改善箇所説明図

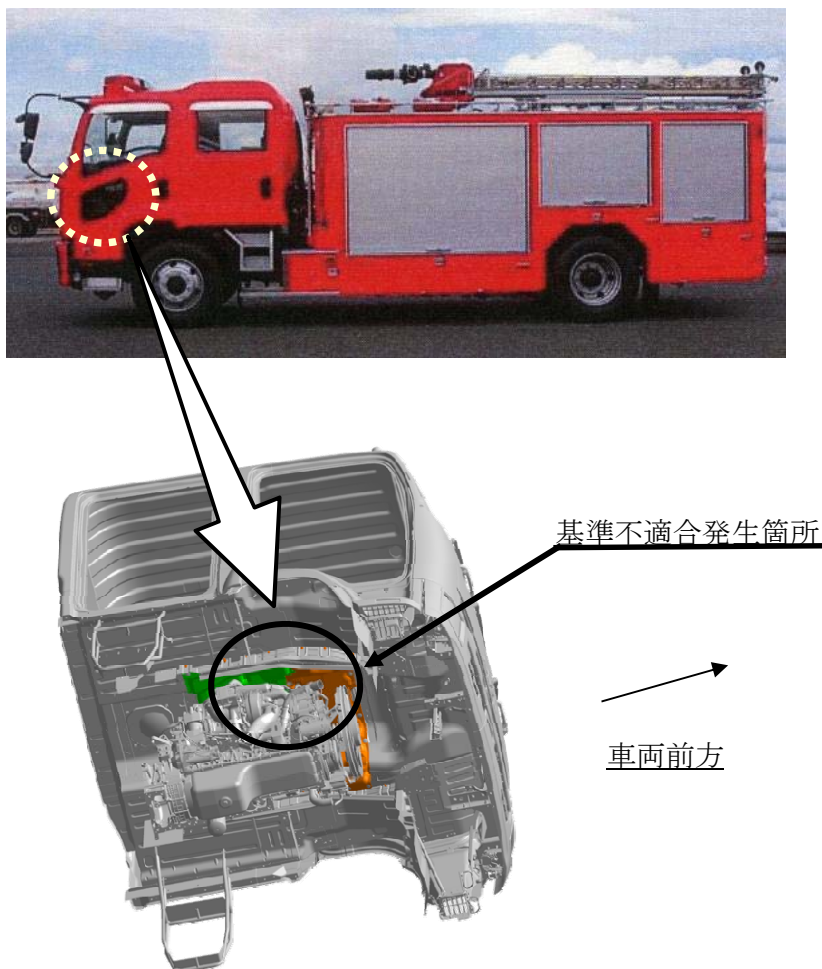
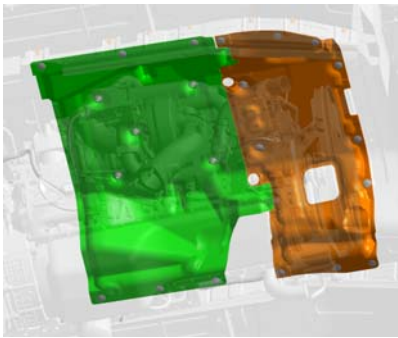
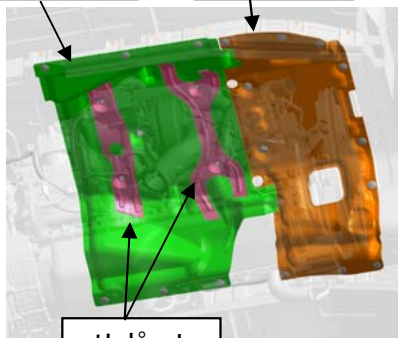
ダブルキャブ仕様に改造した車両において、キャブフロアに装着した遮音材の取付け方法が不適切なため、走行中の冷却風により当該遮音材が垂れ下がり、EGRクーラーと接触する場合があります。そのため、接触した遮音材が高熱となり焼損するおそれがある。

全車両、遮音材を対策品に交換し、サポートを追加する。
